制御棒駆動機構の更新に係る設工認申請の要否について
(行政相談)

令和 5 年 7 月 18 日
学校法人 近畿大学
原子力研究所

近畿大学原子力研究所では、計測制御系統施設のうち安全棒#1、安全棒#2 及びシム安全棒の駆動装置の一部である電動機について、設置から 60 年以上が経過しているため、経年劣化に対する予防保全を目的として、令和 5 年度中に電動機の更新を計画している。今回の更新作業に伴い、事前に当該機器の設計及び工事の計画の認可に係る手続きの要否について確認をさせて頂きたい。

図 2 制御棒及び制御棒駆動機構図 (安全棒#1,#2)
 (赤枠が今回の更新範囲)

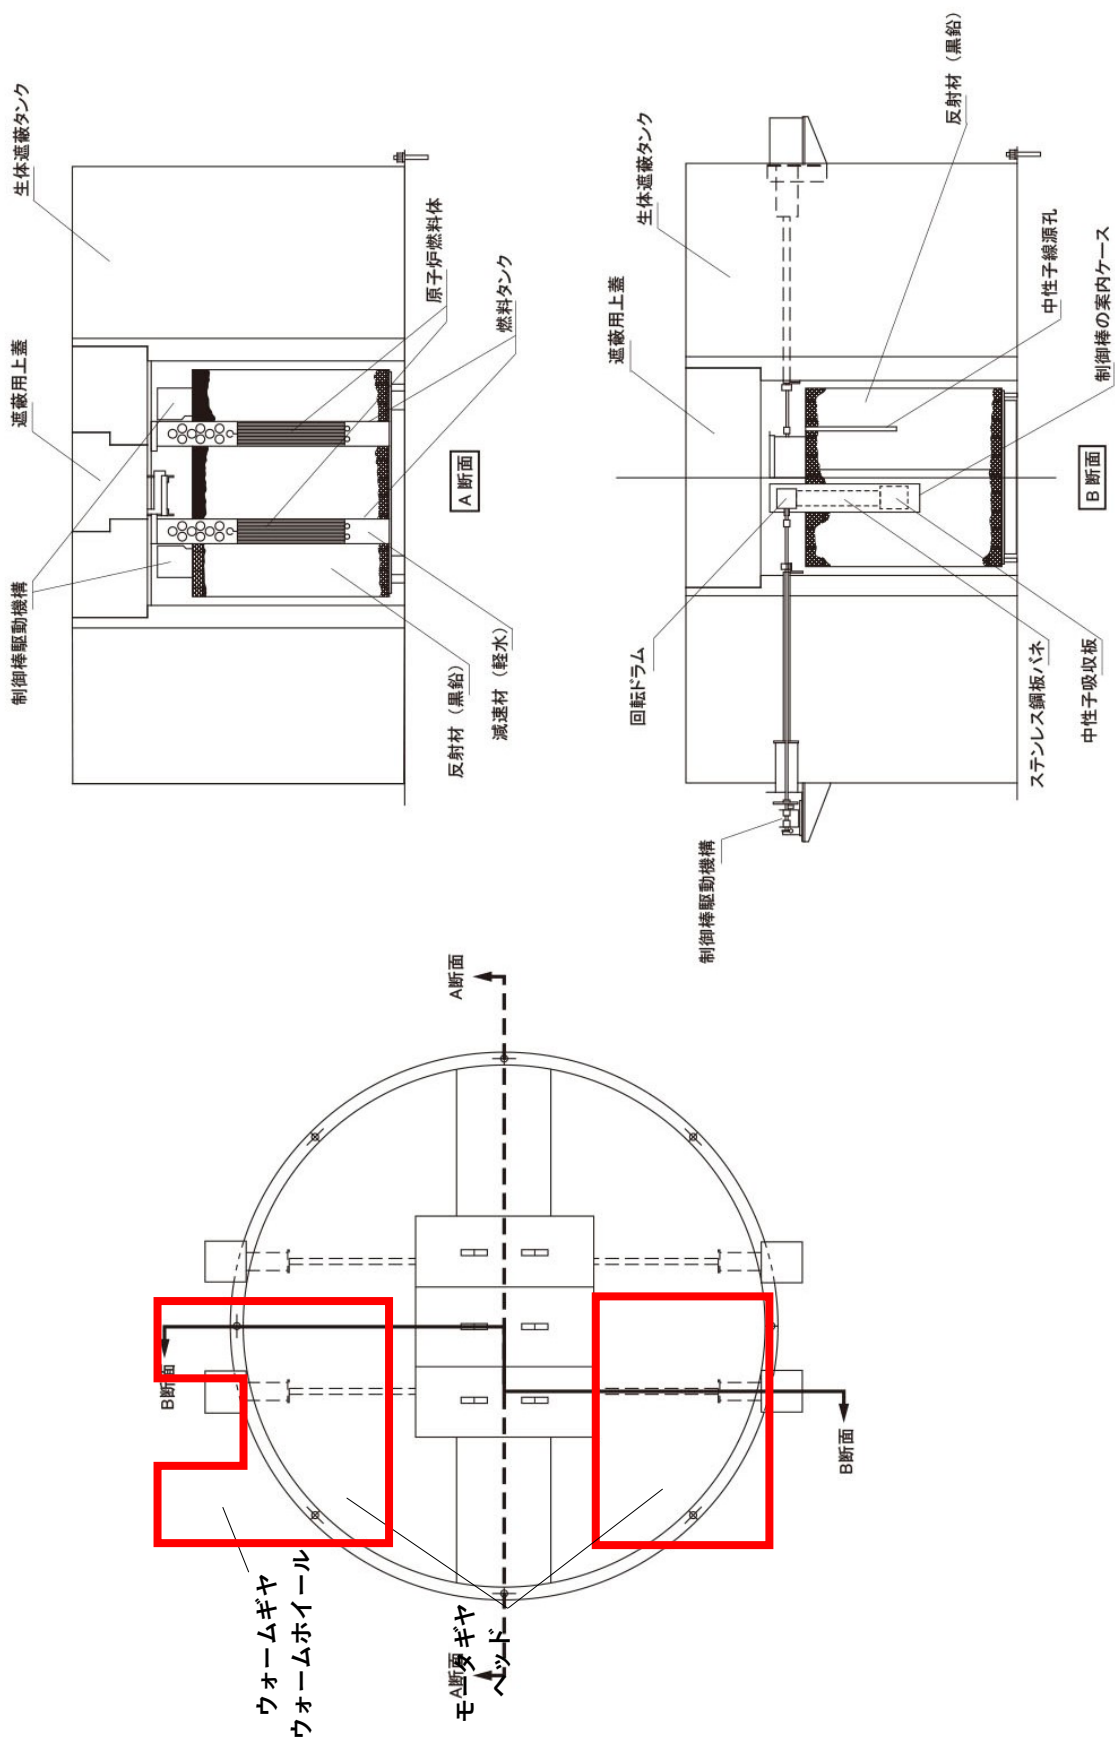
今回更新を予定している機器は、制御棒駆動装置を構成する機器のうち、電動機、減速機構及び電磁クラッチのみであり、同等品かそれ以上の性能を有するものに更新する。その他の機器については変更しない。別紙 2 に取替予定の電動機等の諸元を、別紙 3 に今回更新予定機器の既承認の設工認の記載及びその記載からの変更について示す。

項目	現仕様	更新後の仕様	変更の有無
モータ出力	1/50 HP	25W	○
電圧	110V	115V・AC	○
周波数	60	60	
相数	1	1	
型	スプリット・フェーズ	レバーシブル	○

図 3 制御棒及び制御棒駆動機構図 (シム安全棒)
(赤枠が今回の更新範囲)

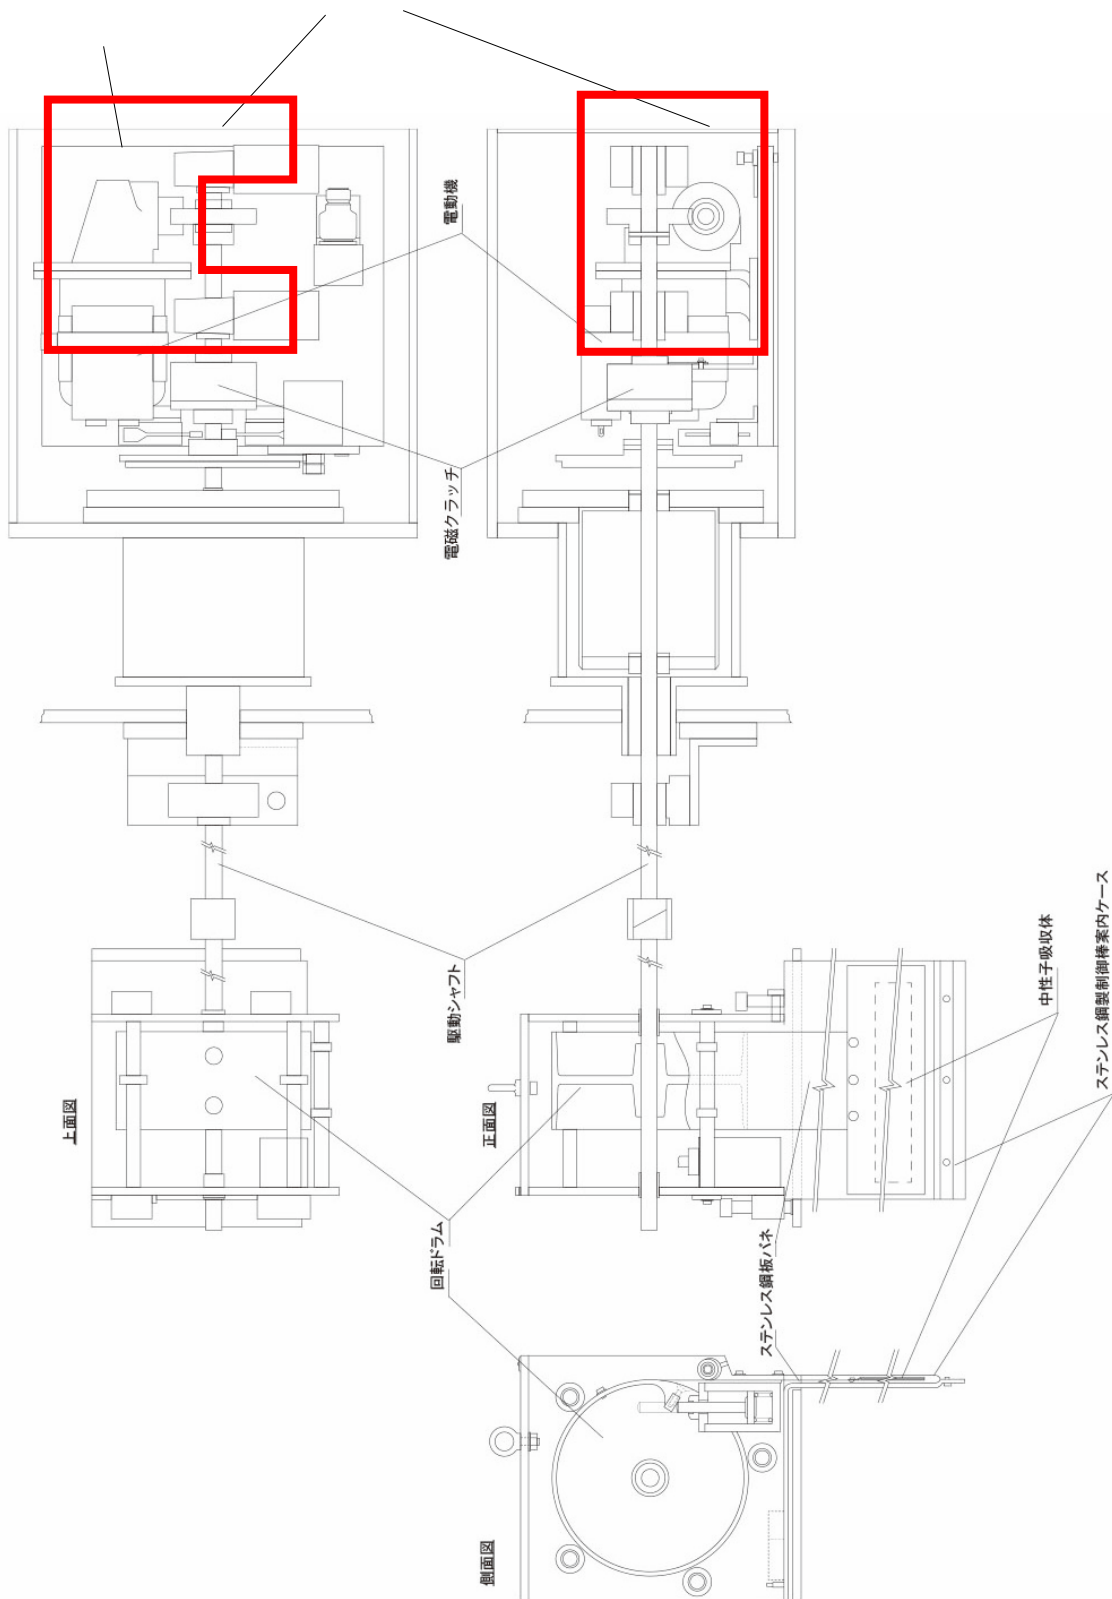
項目	現仕様	更新後の仕様	変更の有無
モータ出力	1/50 HP	25W	○
電圧	110V・AC	115V・AC	○
周波数	60	60	
相数	1	1	
型	キャパシター・レバーシブル (3 線)	レバーシブル	○
トルク	47.24cm・kg(41in・ef) 92RPM	170mNm (1450rpm)	○
